# MADONAS NOVADA PAŠVALDĪBA IEPIRKUMU KOMISIJA

Par saraksti Nr.5 iepirkuma procedūrā – atklātā konkursā „**Madonas novada Bērzaunes pagasta Sauleskalna tautas nama atjaunošanas būvdarbi**”, identifikācijas numurs MNP2018/5\_ELFLA.

Madonas novada pašvaldības iepirkumu komisija saņēma ieinteresēto piegādātāju jautājumus un saskaņā ar Publisko iepirkumu likuma 36.panta otro un trešo daļu sniedz atbildes:

UAS PANELIS SMARTLINE 036-4

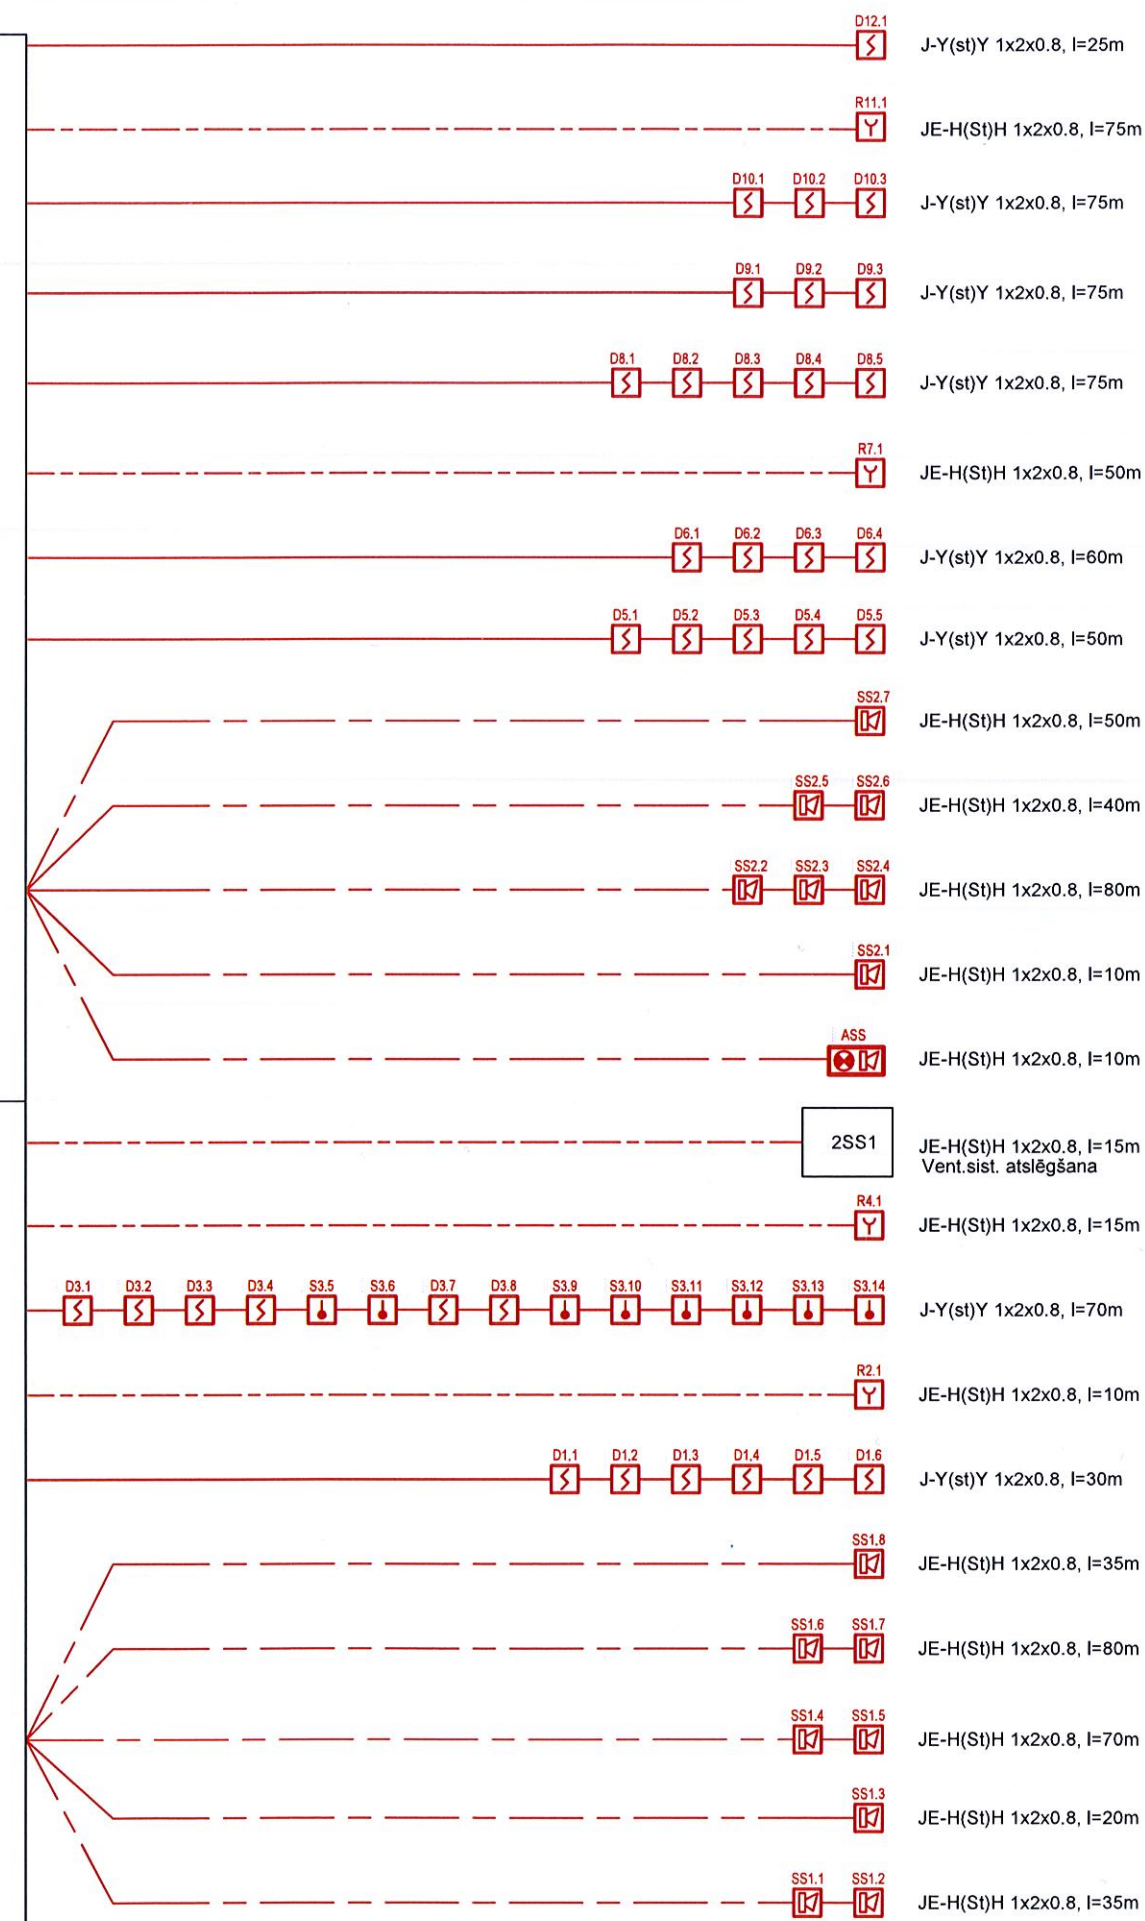
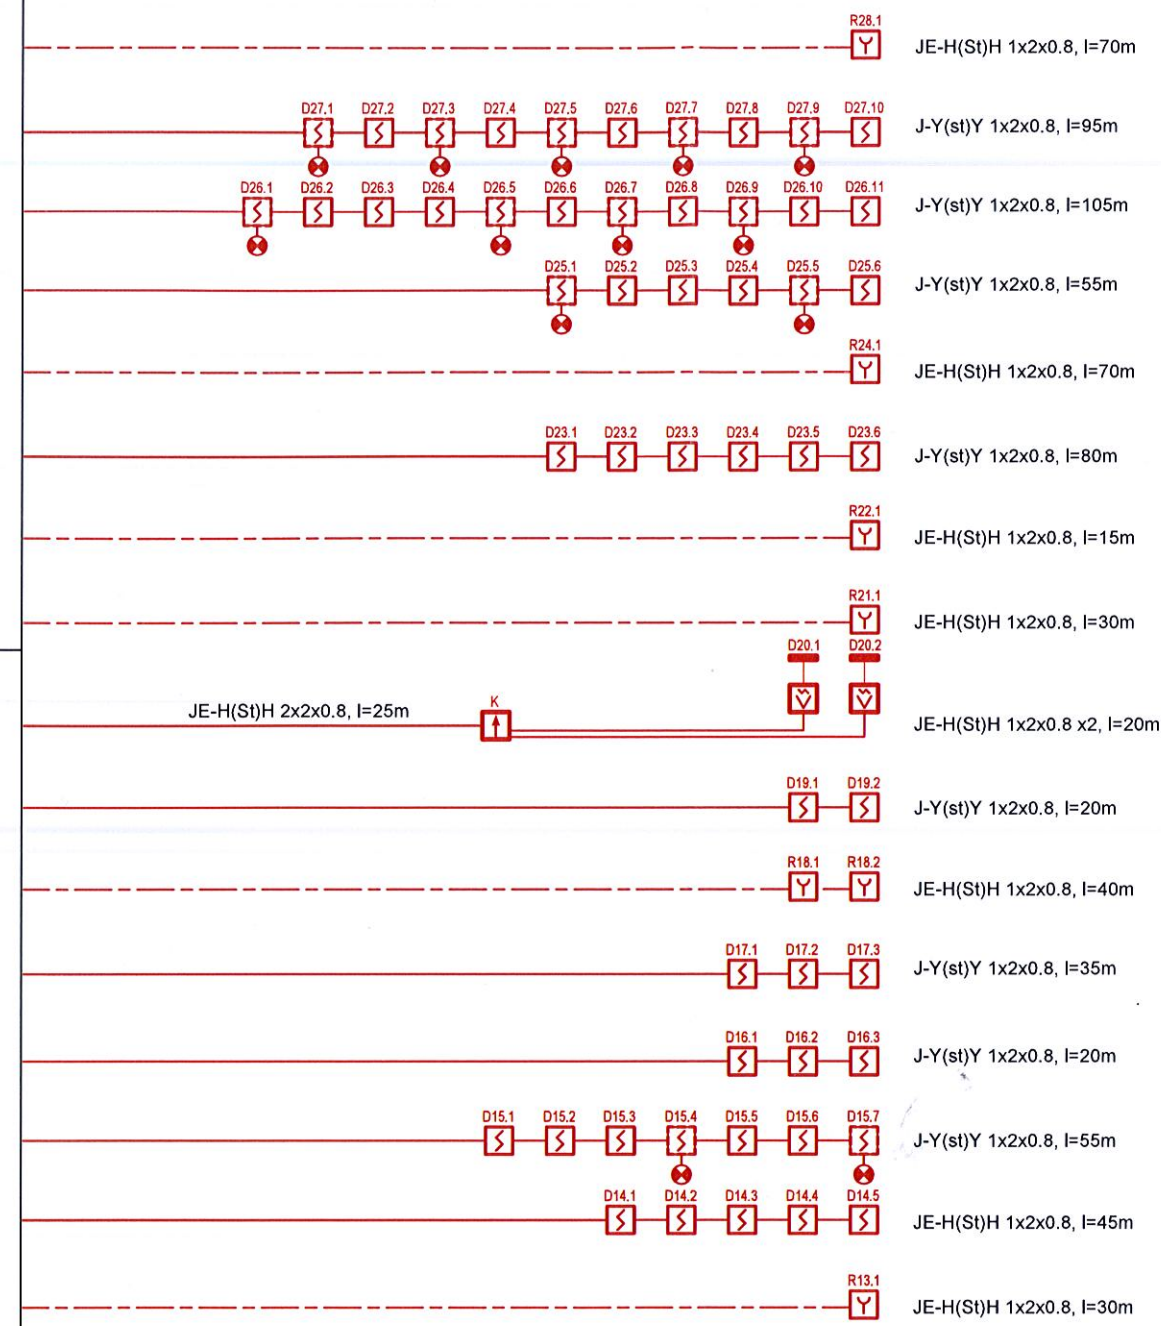
UAS sistēmā ir paredzēts uzstādīt 4 akumulatorus, kas tiek montēti metāla skapī (noprotams pēc tāmes). Kā tiek plānots nodrošināt akumulatoru uzlādi? Panelis nav spējīgs uzlādēt 4 x 17Ah 12V akumulatorus. Un ja 2 akumulatorus liek paneļa korpusā un 2 atsevišķā metāla skapī, tad kāpēc šis metāla skapis nav aprīkots ar EN normām atbilstošu barošanas bloku? Ja metāla skapis tiks nomainīts ar EN atbilstošu 24V barošanas bloku, kā UAS sistēmā tiks kontrolēts visu akumulatoru stāvoklis un elektrobarošana?

Projektētājs piekrīt, ka četru akumulatoru vietā nepieciešami divi akumulatori atbilstoši UAS-5 "Ugunsdzēsības signalizācijas sistēmas iekārtu pieslēgšanas shēma" paredzētajam. Materiālu specifikācijās (UAS-6 "Ugunsdzēsības signalizācijas sistēmas iekārtu pieslēgšanās shēma. Darbu un materiālu nosaukums.") un darbu daudzumu 2.tāmes 52.pozīcijā "Akumulators, hermētisks, neapkalpojams" 4 gab. ir norādīts nepareizs daudzums.
